【補足説明資料】
破損燃料用輸送容器に係る実施計画Ⅱ章の変更について

2020年6月26日

東京電力ホールディングス株式会社

破損燃料用輸送容器に係るコメント回答 ①

図5-1 がれき落下衝撃試験の結果

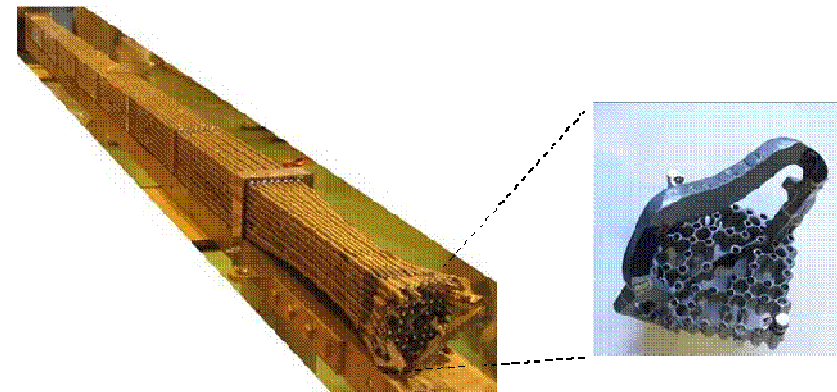
- 輸送容器に入れる破損燃料の状態を実施計画に記載すること。
- ハンドル部の変形が大きい燃料棒の健全性（燃料形状を維持していると考えられる根拠）について説明すること。

がれき落下衝撃試験及びがれき衝突解析から、燃料棒に塑性変形は発生するものの、ペレットの脱落が起こるような破損は発生しない。

ハンドルは大きく変形し燃料棒は湾曲しているが破損は発生していない。（添付資料1-3に記載済み）

衝突後の燃料集合体を図5-1に示す。試験の結果、ハンドルは大きく変形し燃料棒は湾曲したものの、吊り上げ性能、燃料被覆管の密封性は確保されることを確認した。また、各測定データから、落下体がUTPに衝突し、その衝撃荷重が膨張スプリングを介して全ての燃料棒に伝達すること、燃料被覆管が塑性変形するような大きな荷重が付加された場合にはUTPが塑性変形した後に燃料被覆管が塑性変形することを確認した。

電動油圧押し上げ機(制動時)

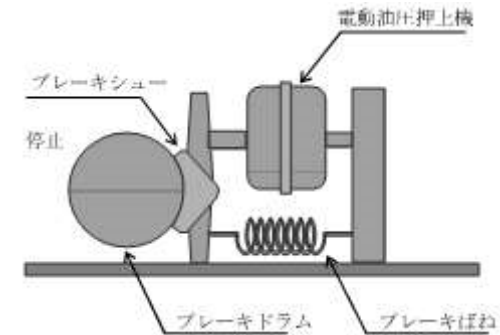
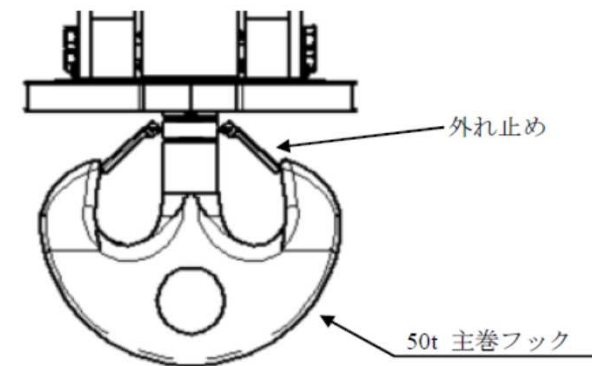
落下防止及び落下時の影響緩和措置に係る安全評価について説明すること。

- 落下防止対策：クレーン主巻フックを保持するワイヤーロープや吊具の二重化等
- 落下時の影響緩和措置：燃料を装填した輸送容器を地上階へ吊り降ろす際に緩衝体を載せたトレーラーを事前に地上階に配置する等

- 巻上装置は電源断時に電動油圧押し上げ機ブレーキで保持する構造：電動油圧押し上げ機ブレーキは、ブレーキばねの力によってブレーキシューをブレーキドラムに押しつけて電動機の回転を制動している。巻上モータに通電すると、同時に電動油圧押し上げ機にも通電され、内蔵モータにより油圧が発生し、シリンダーロッドを押し上げ、ブレーキばねを縮めることによりブレーキを開放する。

- 主巻フックは二重のワイヤーロープで保持する構造：クレーンの主巻フックは、ワイヤーロープを二重化し、万が一ワイヤーロープが1本切断したとしても落下を防止できる設計
- 主巻フックは外れ止め装置を有する構造：両釣形フックの外れ止めを有する
